改善箇所説明図①

原動機制御用コンピュータ

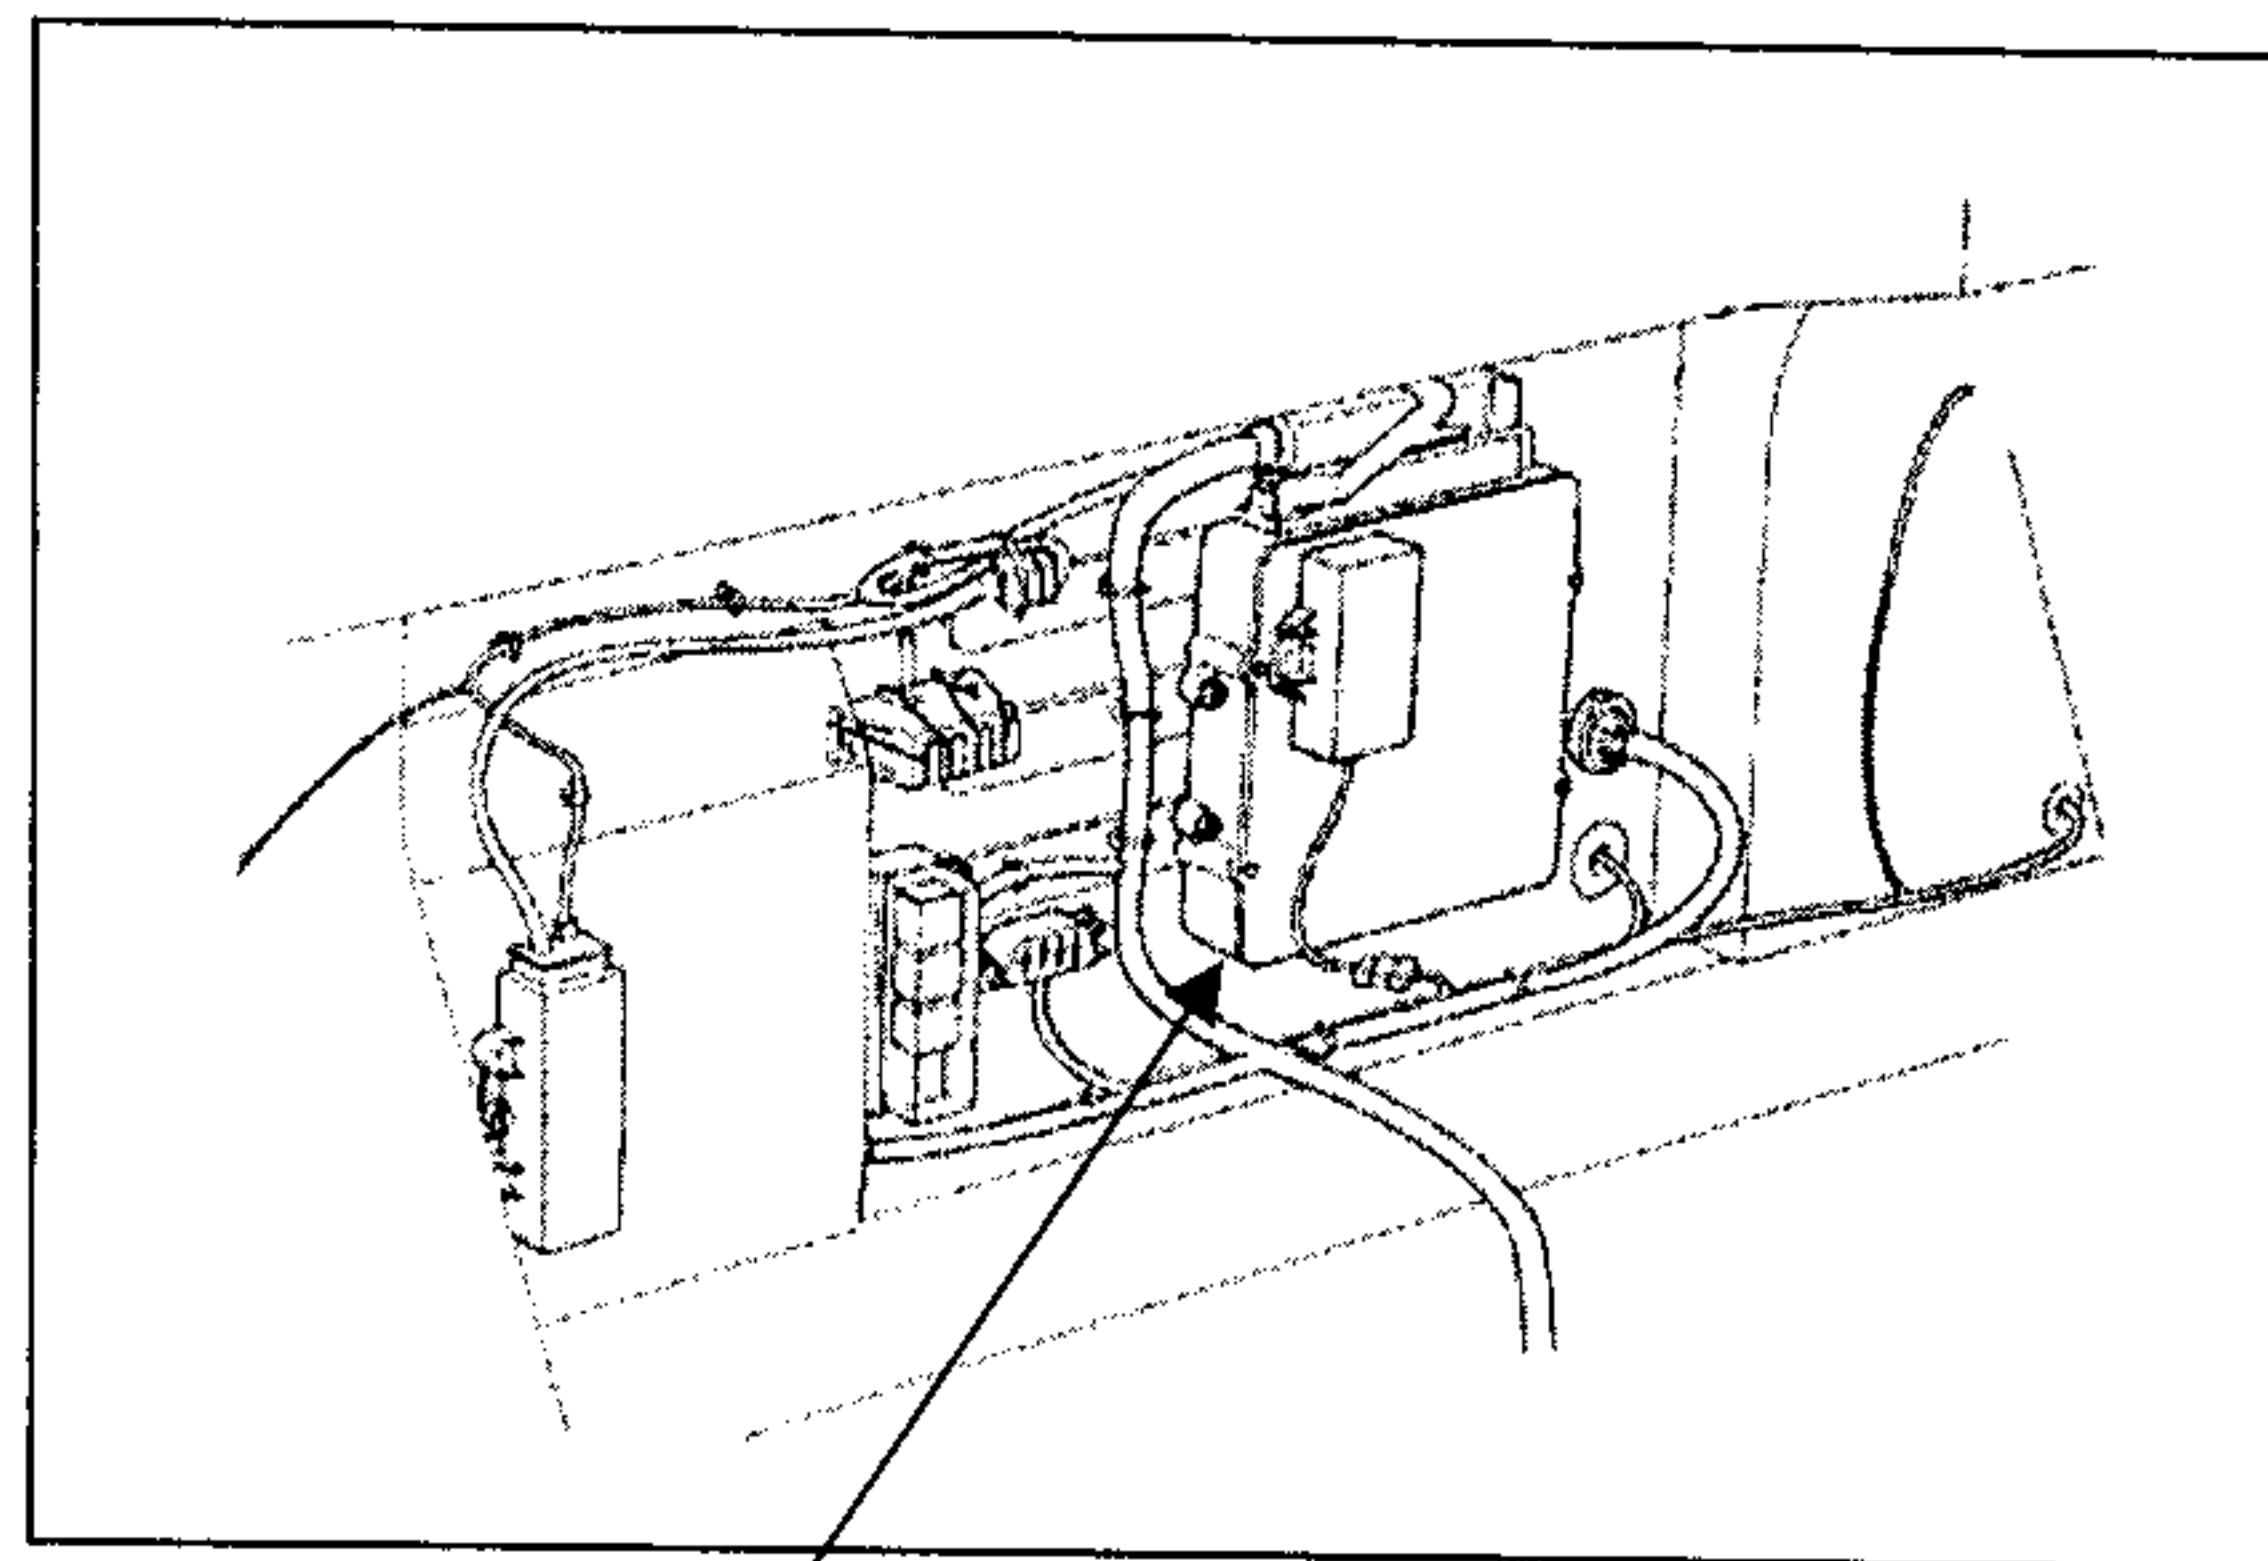
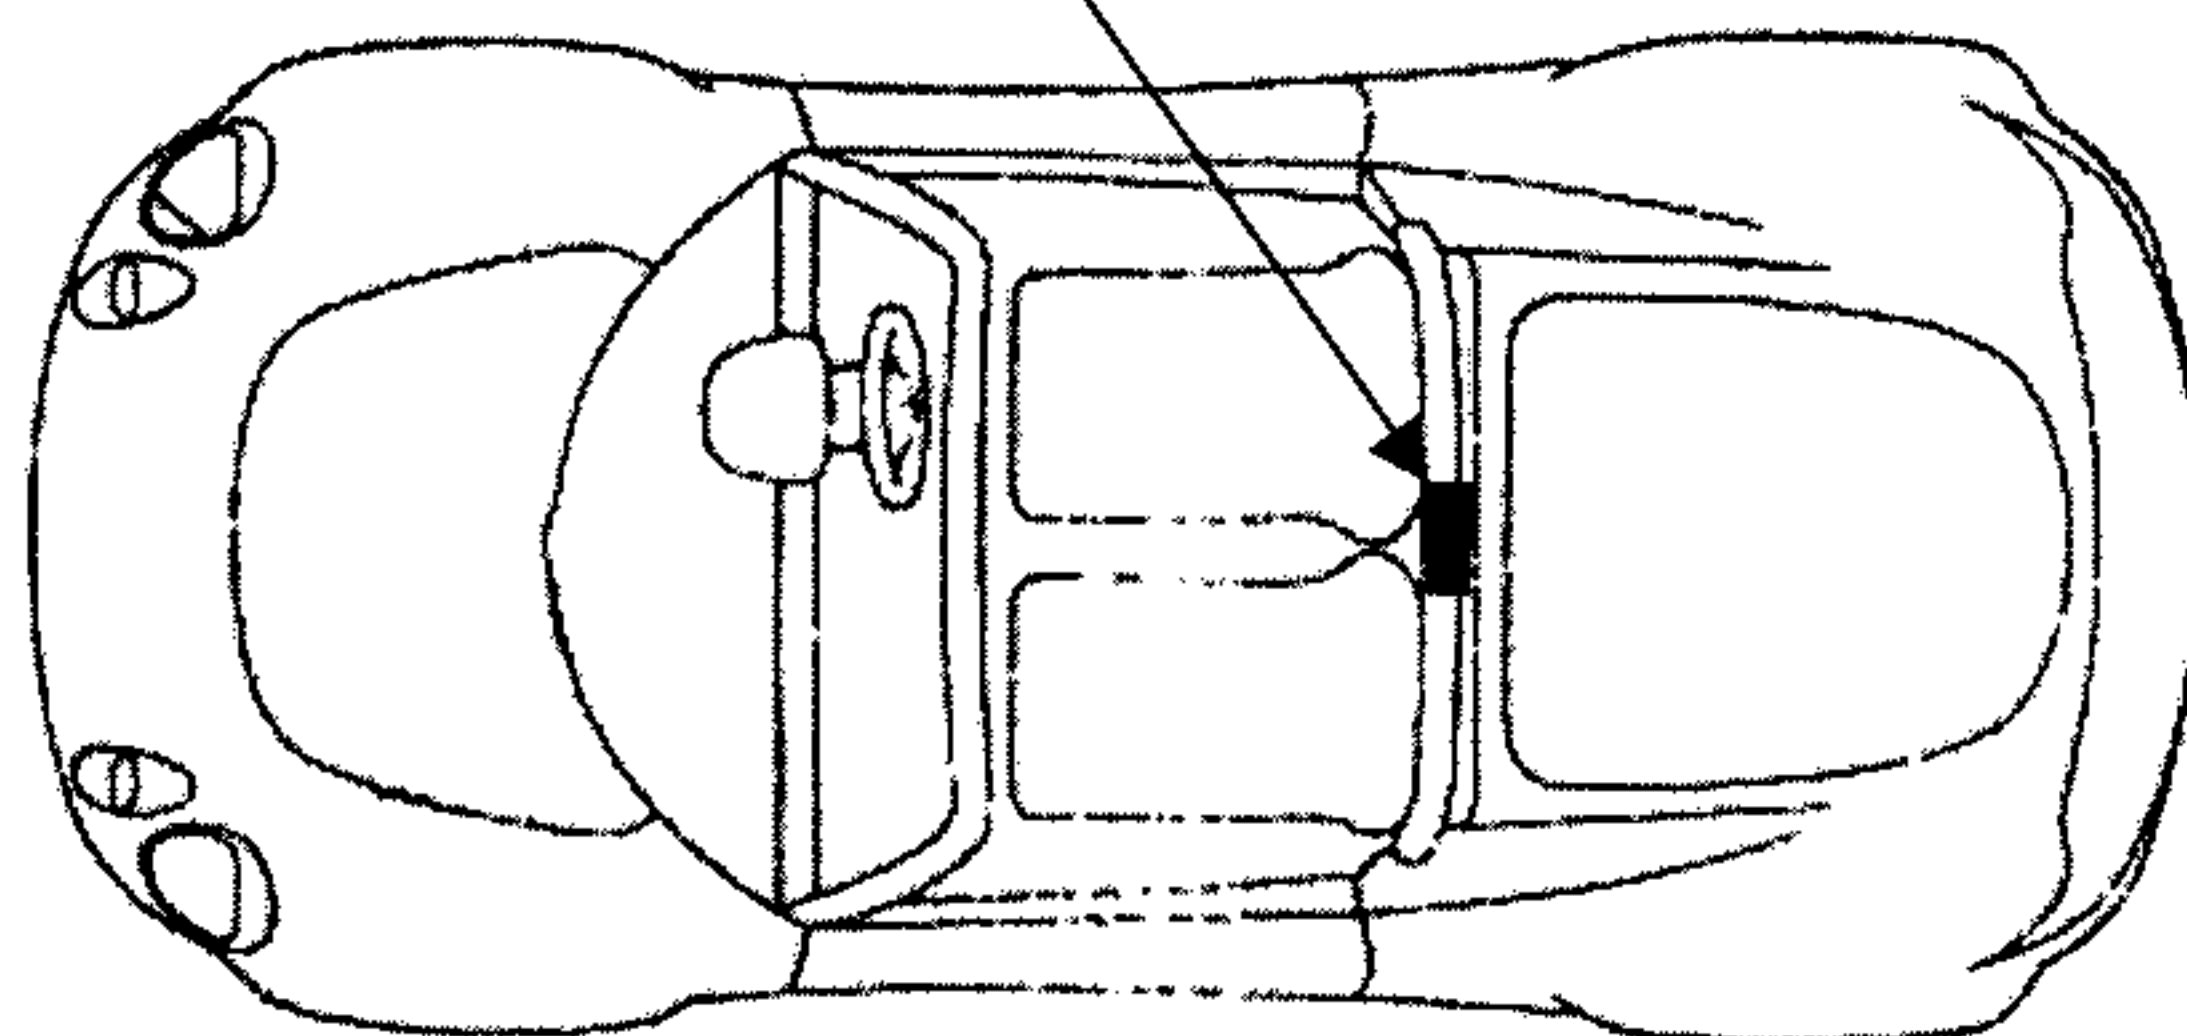
不具合発生箇所

原動機において、原動機制御用コンピュータのプログラムが不適切なため、高回転(5,400rpm程度)での運転時に失火が発生することがあり、未燃焼ガスが増加して触媒装置が過熱し、最悪の場合、火災に至るおそれがある。

全車両、原動機制御用コンピュータのプログラムを変更する。

作業終了後、識別のためエンジンコントロールモジュールの部品番号ラベルの近くに白い点で印をつけます。
